PREFEITURA MUNICIPAL DE SARAPUÍ

PREGÃO PRESENCIAL Nº 024/2021 PROCESSO ADMINISTRATIVO Nº 3713/2021

Objeto: Registro de Preços para futuras aquisições de pneus e câmaras de ar para as Diretorias Municipais.

ASSUNTO: Resposta ao pedido de esclarecimentos encaminhado por Lauro Garcia Representações.

Anúncios · Comprar Pneu 12.5/80/18 16 lonas

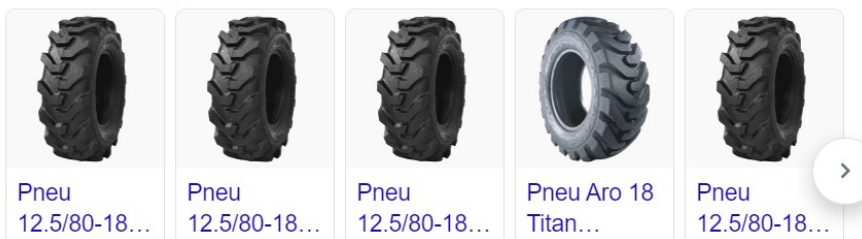
Item 7 Pneu 12,5/80/18 16 lonas não existe com a fabricação de 16 lonas o correto é 12.5/80-18 12 lonas.

- Quanto ao item 7, o questionamento não procede diante da existência de diversas marcas capazes de atender o descritivo exigido, conforme simples e rápida pesquisa na internet:
